TRANSPORDIAMET

Meie 22.04.2026 nr 7.1-1/26/5631-2

Kambja vald Palumäe küla Kala kinnistu ristumiskoha ehitamise nõuded

Joonis 1. Ristumiskoha pikikaldete kujundamine

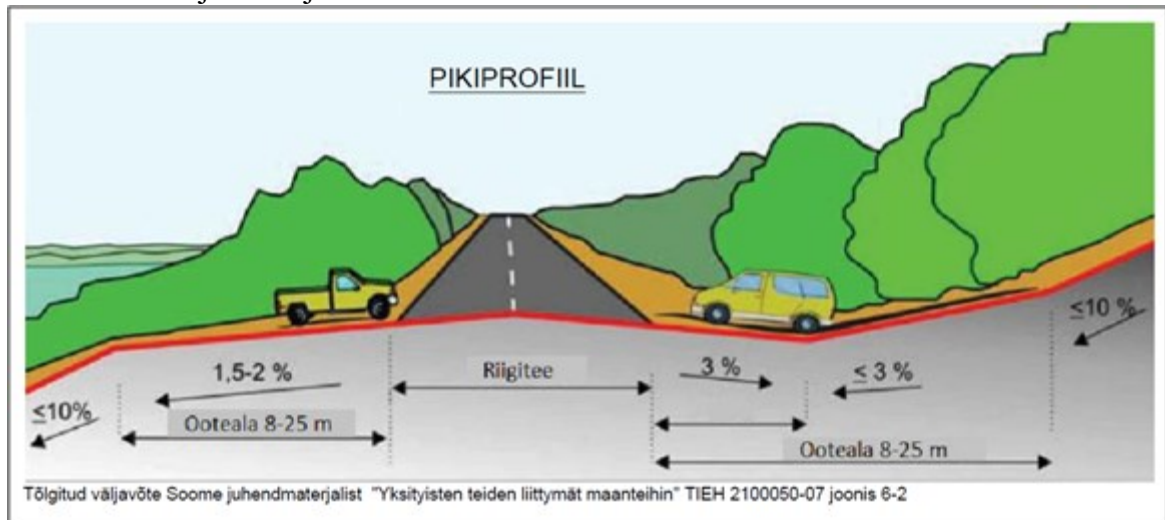
- 8.4. Mõõdistada olemasolevad riigitee veeviimarid mahu, mis on vajalik eelvoolu tagamiseks.
- 8.5. Projekti kooskõlastamiseks esitamise hetkel peab olema geodeetilise mõõdistuse sh kooskõlastuste vanus kuni üks aasta.
9. Ristumiskoha plaanilahenduse koostamisel lähtuda Transpordiameti tüüpjoonise I põhimõtetest. Pöörderaadiused määrata liikluskooresseis kõige ebasoodsama sõiduki pöördekoridoride järgi. Kujutada pöördekoridorid joonistel.
10. Ristumiskoht projekteerida riigiteega võimalikult täisnurga all. Ristumiskoha pikikalded määrata vastavalt alltoodud joonise põhimõtetele arvestusega, et riigitee alusele maale sademeveett üldjuhul ei juhitata.
